異議申立書(案)

関西電力株式会社高浜発電所3号機の工事計画の変更認可処分(2015年(平成27年)8月4日)及び高浜発電所4号機の工事計画の変更認可処分(2015年(平成27年)10月9日)

(概要) 高浜原発3・4号機の安全上重要な機器の一つである蒸気発生器の伝熱管の工事計画認可変更申請における基準地震動 S_s による耐震評価結果において、発生値376MPaの算出に際して、「地盤特性・建屋剛性・機器の固有周期等の不確かさ(以下「地盤特性等の不確かさ」)」の影響が考慮されておらず、十分な耐震安全性が確保されていないおそれがあり、耐震工認審査ガイドの規定、基準規則第四条第三項及び技術基準規則第五条第二項「耐震重要施設は、基準地震動による地震力に対して安全性が損なわれるおそれがないように施設しなければならない」との規定に違反することから、認可処分を取り消すべきである。

<床応答スペクトルの拡幅>

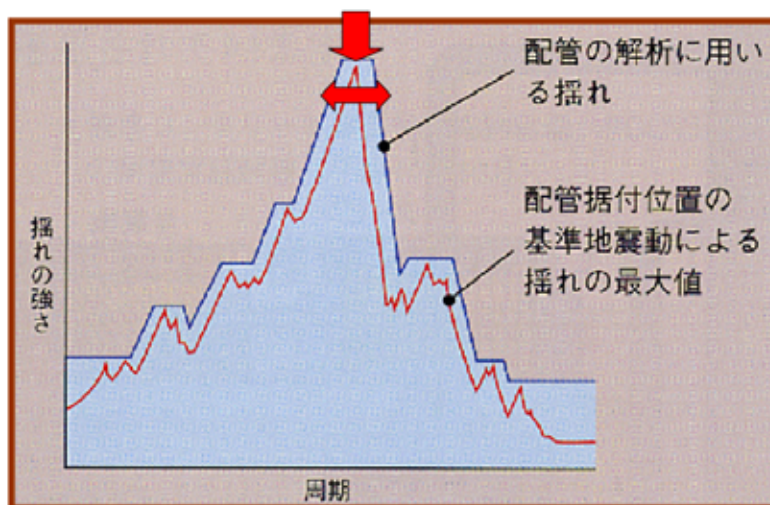
蒸気発生器伝熱管の基準地震動による発生応力の算出は、従来手法（スペクトルモーダル解析）では、基準地震動の応答スペクトルの作成→基準地震動の模擬地震波の作成→地盤と建屋の連成モデルに入力→建屋の床応答スペクトルの作成→±10%拡幅した設計用床応答スペクトルの作成→蒸気発生器伝熱管の固有周期における揺れの強さを設計用床応答スペクトルから読み取り発生応力を算出する、という手順で行う。

地盤や建屋をモデル化した段階で、ピーク値をとる周期が現実とはずれている可能性があることから、床応答スペクトルのグラフを±10%の幅で拡幅してその影響を考慮するのが、床応答スペクトルの拡幅である。（図は中部電力HPより）

図-35 SG伝熱管の発生応力の内訳

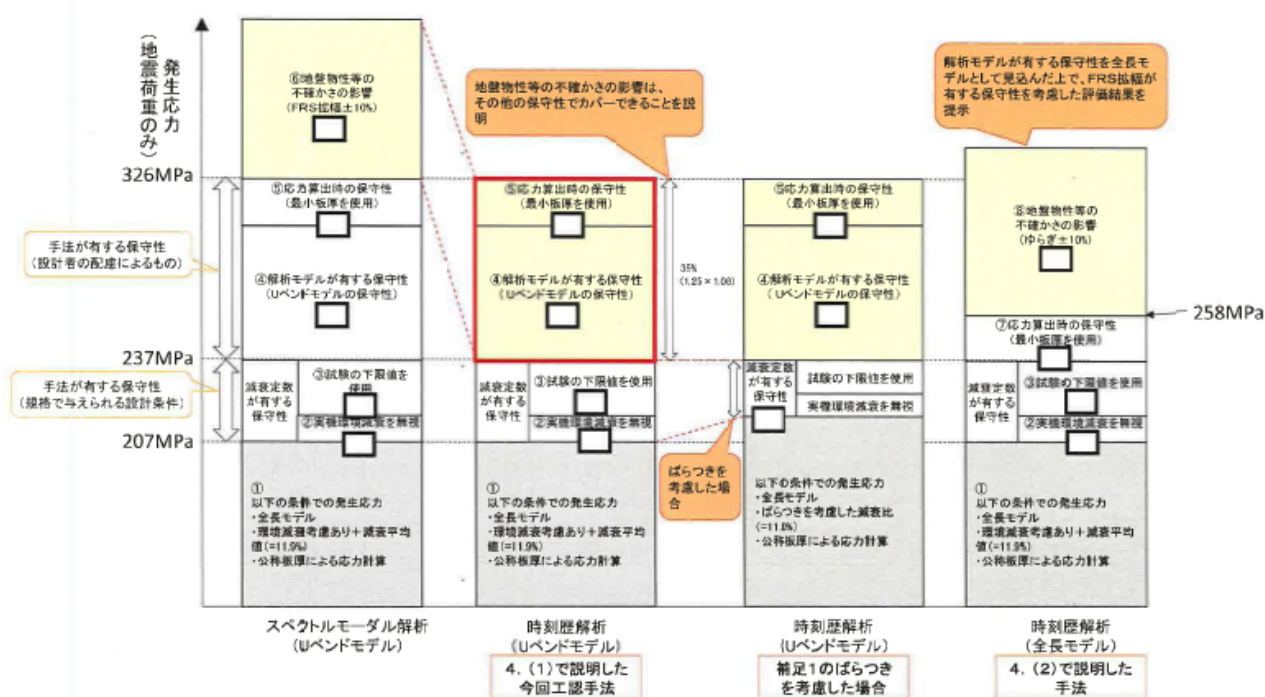
(6) また、「床応答スペクトルの拡幅」に相当する「床応答スペクトルのゆらぎ」の評価を実施した場合、発生応力は437MPaとなり、許容値447MPaを下回るとしている。しかしその評価では、手法が有する保守性の一部（解析モデルが有する保守性）を外している。手法が有する保守性をすべて考慮した場合、発生応力は505MPaとなり、許容値を上回る。

従来手法 拡幅あり	今回工認手法 拡幅なし	関電補足資料 ゆらぎあり 保守性一部削除	ゆらぎあり 保守性全て考慮
許容値	4 4 7 MPa*1			
発生値	4 6 0 MPa*2	3 7 6 MPa*3	4 3 7 MPa*4	5 0 5 MPa*5
判定	×	○	○	×

*2 工認に記載の発生応力 376MPa に対し、補足資料 P35・P67 に記載の地震荷重のみの発生応力が 326 MPa であるので、地震以外の発生応力は 376-326=50MPa となる。補足資料 P67 より、「手法が有する保守性（設計者の配慮によるもの）」は、326-237=89MPa であるが、同 P38 より、

これを35%とした場合に、地盤物性等の不確かさの影響は33%であることから、地盤物性等の不確かさは、 $89 \times 33 / 35 = 84 \text{MPa}$ となる。よって、従来手法で拡幅により地盤物性等の不確かさの影響を考慮した発生値は、 $376 + 84 = 460 \text{MPa}$ となり、許容値を超える。

*4 補足資料P66に記載。P67の右端の図は地震以外の発生応力50MPaを考慮すると辻褃があう。

*5 補足資料P66より、「ゆらぎ」の影響は、 $437 - 308 = 129 \text{MPa}$ であることから、手法による保守性と「ゆらぎ」を考慮した場合の発生応力は、 $376 + 129 = 505 \text{MPa}$ と推定される。
